Modulo per la presentazione delle osservazioni per i piani/programmi/progetti sottoposti a procedimenti di valutazione ambientale di competenza statale

Oggetto: Codice procedura 10847 - Costruzione ed esercizio di un impianto di produzione di energia elettrica da fonte eolica "FIORA" di potenza nominale pari a 52,8 MW, da realizzarsi nel comune di Manciano (GR) e delle opere ed infrastrutture connesse

TESTO DELLE OSSERVAZIONI

IMMAGINE n. 2 CUMULO IMPIANTI EOLICI NEL BACINO VISIVO TERRITORIO di MANCIANO e di MONTALTO di CASTRO.

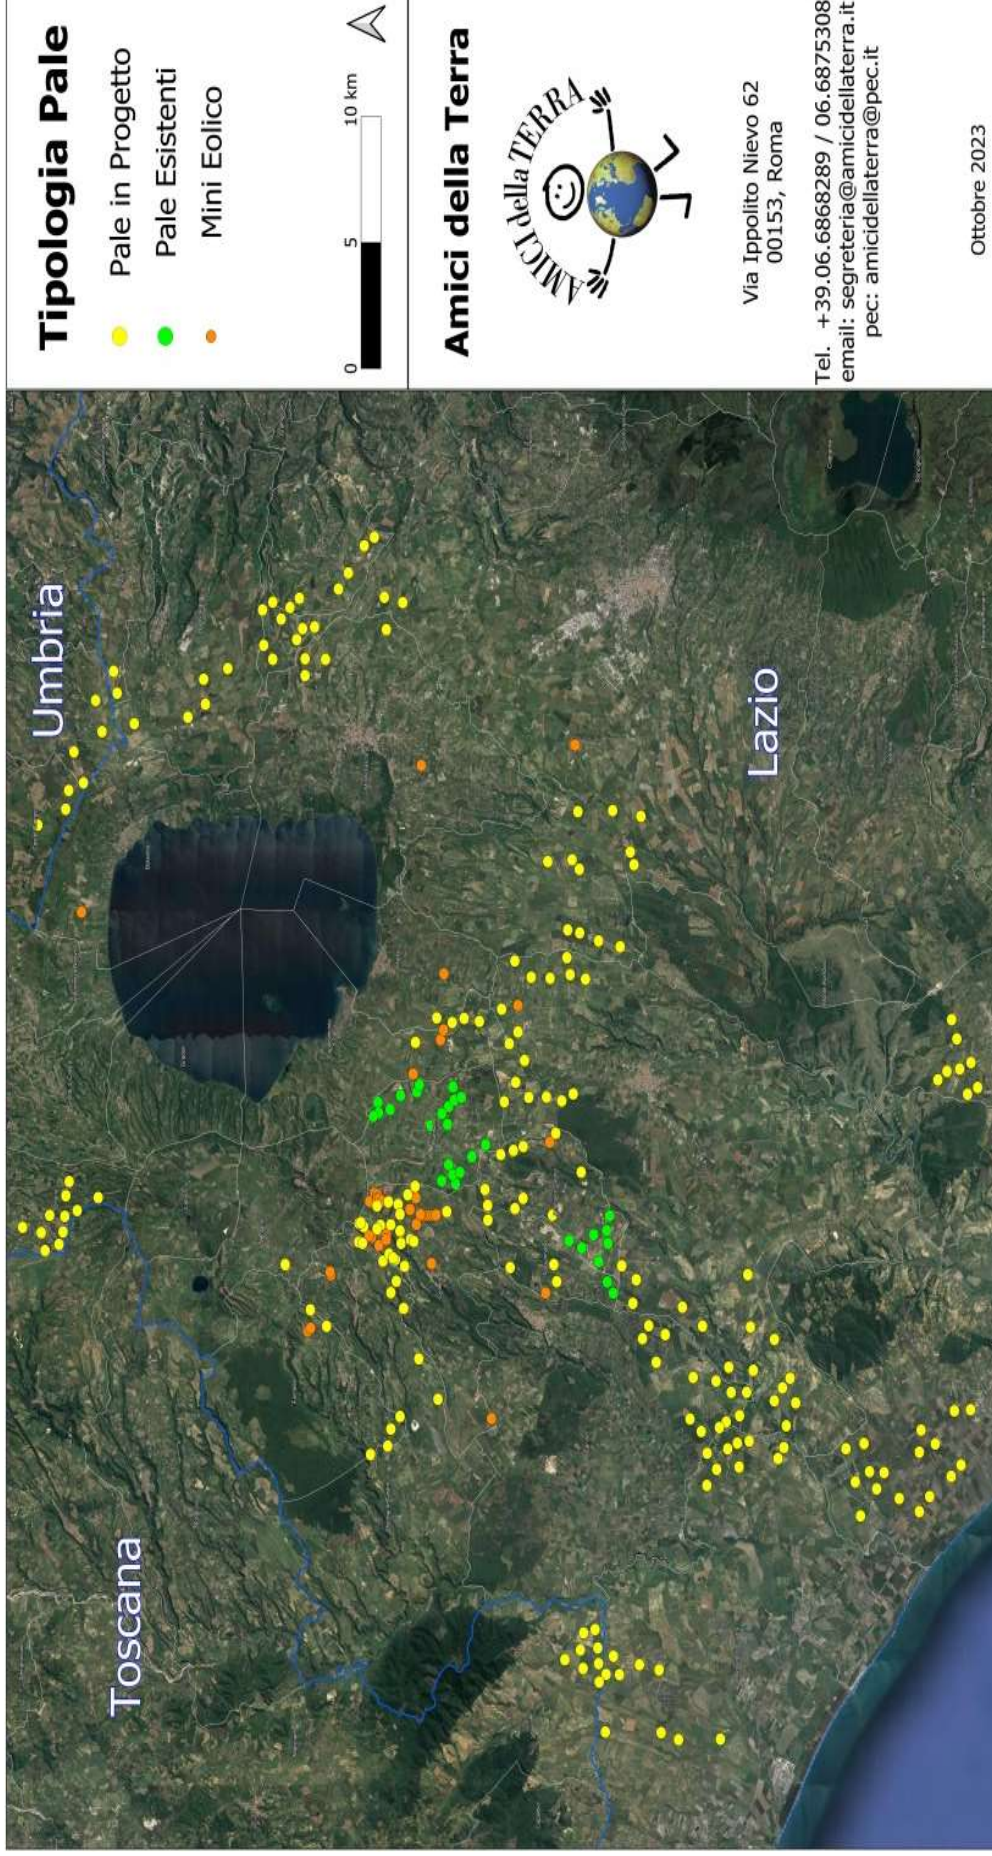
3) OSSERVAZIONE: CUMULO e SATURAZIONE IMPIANTI FER NELLA PROVINCIA di VITERBO, IN PARTICOLARE NEL COMUNE DI MONTALTO DI CASTRO E NELLA ZONA A CONFINE CON IL COMUNE di MANCIANO che SI TROVANO NELLO STESSO BACINO VISIVO.

La zona in cui in cui è stato progettato l'eolico Fiora è già occupata da diversi centinaia di ettari di impianti fotovoltaici già esistenti e in procedura VIA al Mase e alla Regione Lazio così come da diversi progetti di impianti eolici industriali (vedi Allegato Osservazioni immagini nn. 2,3 e 4. L'impianto eolico Fiora, pur trovandosi in Toscana ma nello stesso bacino visivo del territorio limitrofo laziale ed a poche centinaia di metri da una zona già estremamente satura del Lazio, andrebbe ad appesantire una situazione già **critica per la sostenibilità ambientale.**
